Mission régionale d'autorité environnementale

**Avis délibéré sur le
projet d'implantation d'une centrale photovoltaïque au sol
Aérodrome de Terrefort
porté par EDF Renouvelables
Commune de Saumur (49-Maine-et-Loire)**

n° PDL 001501/A P

Tracé du raccordement au poste source de Saumur (source : dossier)

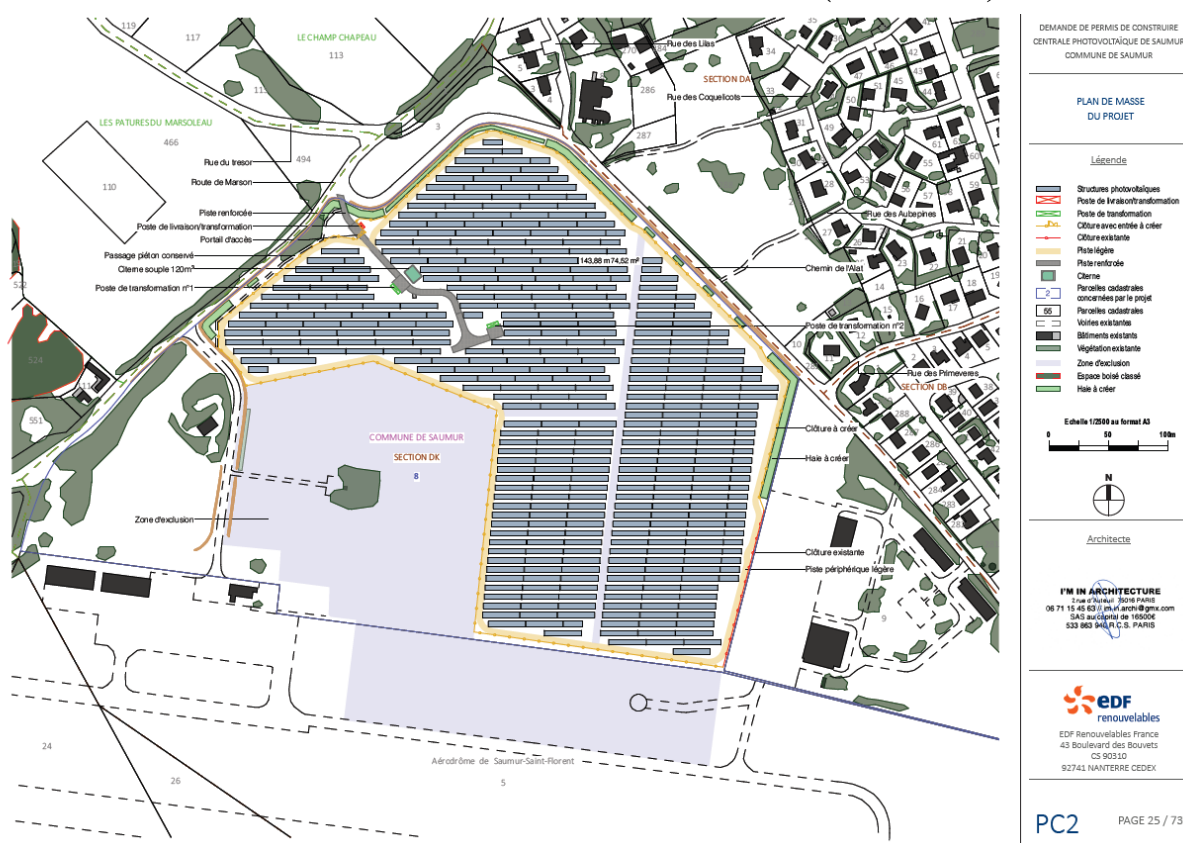
– La faisabilité du raccordement au poste source de Saumur envisagé devra être confirmée au vu de la nécessité de son renforcement pour pouvoir accueillir la production du projet.

Enjeux réglementaires et conservatoires non évités par le parc photovoltaïque au sein de la ZIP (source : dossier)

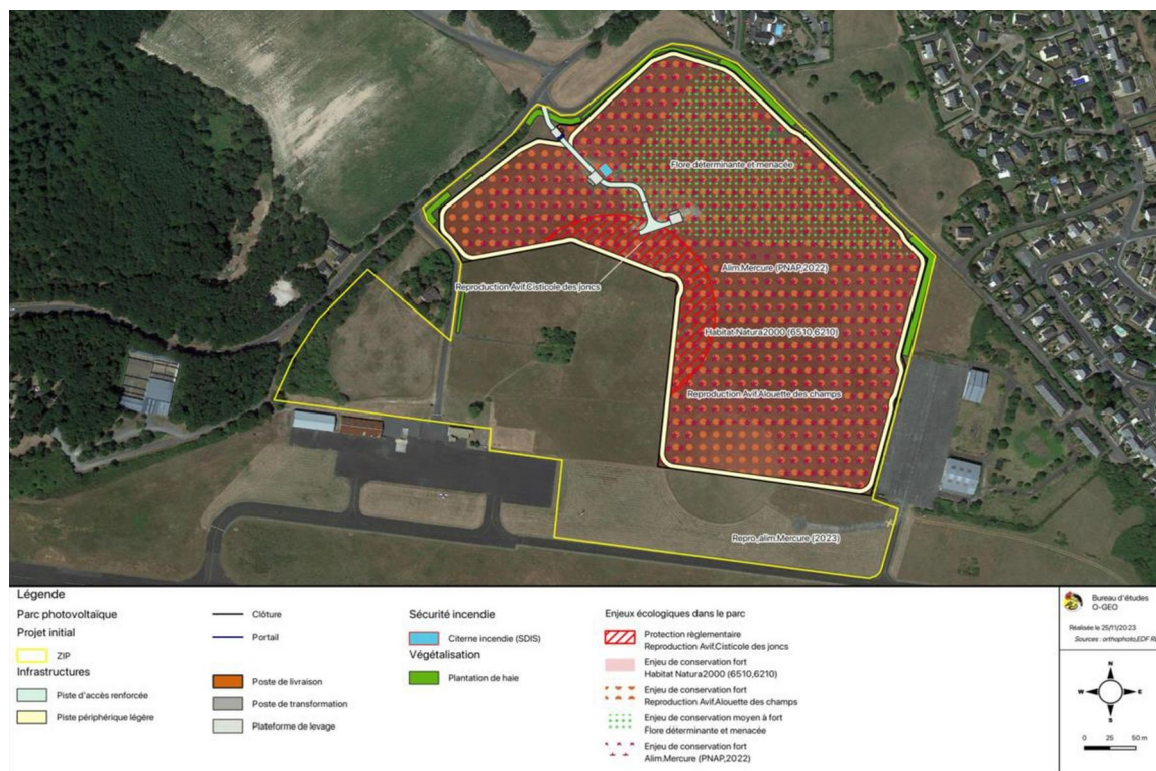
- si le dossier affirme l'évitement de zones à enjeux au travers de la figure 204 « enjeux réglementaires et conservatoires évités » (mesure d'évitement E.1b(a)), la figure 151 « localisation des secteurs à enjeux faunistiques et floristiques supérieurs en fonction des habitats » relativise cette

affirmation en mettant en exergue les zones sensibles sur lesquelles sera installée la centrale photovoltaïque.

- **de réinterroger le choix du site dans le cadre d'une démarche ERC privilégiant l'évitement notamment au regard des nouveaux enjeux environnementaux portés à la connaissance du porteur de projet ;**
- **Sur cette base, et uniquement si le choix du site peut être confirmé :**
 - **de conduire une analyse des incidences de la phase de raccordement externe du projet sur le site Natura 2000 concerné ;**
 - **de ré-interroger la nécessité de formuler une demande de dérogation espèces protégées compte tenu de la présence constante d'espèces à enjeux sur le site ;**
 - **de renforcer les mesures envisagées (ERC, Suivi, Accompagnement) afin de garantir leur effectivité et leur adéquation par rapport aux résultats attendus.**
